Objet : FOREST. Chaussée de Neerstalle, 315-323. Parc du Bempt/ Parc des Trois Fontaines.

Demande de permis unique portant sur l'aménagement d'un maillage pluie dans le parc du Bempt, incluant la rénovation du grand bassin, du pont et des rocailles du Parc des Trois Fontaines, le nettoyage et le reprofilage de l'étang du Bempt, l'aménagement d'une noue végétalisée et de deux pontons sur les berges de l'étang, l'aménagement d'un nouveau système d'égouttage à la fermette du Bempt destiné à supprimer le puit perdu existant.

Avis conforme de la CRMS

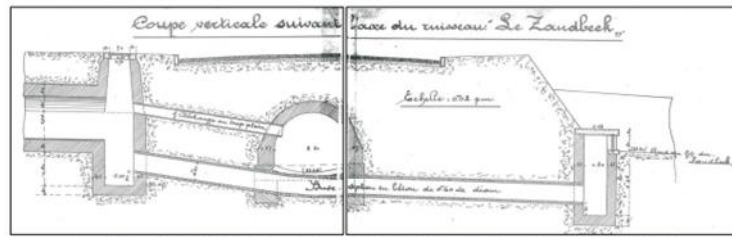
- rénover de la même manière les deux bassins du parc des Trois Fontaines, à savoir le grand bassin et le bassin ovale, bien que la restauration de ce dernier ne soit pas envisagée dans la demande, afin que l'ensemble paysager soit cohérent. Elle demande de soumettre des échantillons de revêtement pour la rénovation de ces bassins à l'approbation de la DPC. En effet, il convient de rénover les deux bassins en garantissant un résultat visuellement identique à leur aspect d'origine (béton), et ce, même s'il faut recourir à un autre matériau que le béton, s'il ne s'avère ne pas être une solution adaptée dans la durée.

- Soumettre à l'approbation de la DPC l'ensemble des techniques de restauration et, là où nécessaire, les compléments d'étude sur l'historique pour permettre de rétablir l'état historique et l'intégrité esthétique des deux bassins du parc des Trois Fontaines.
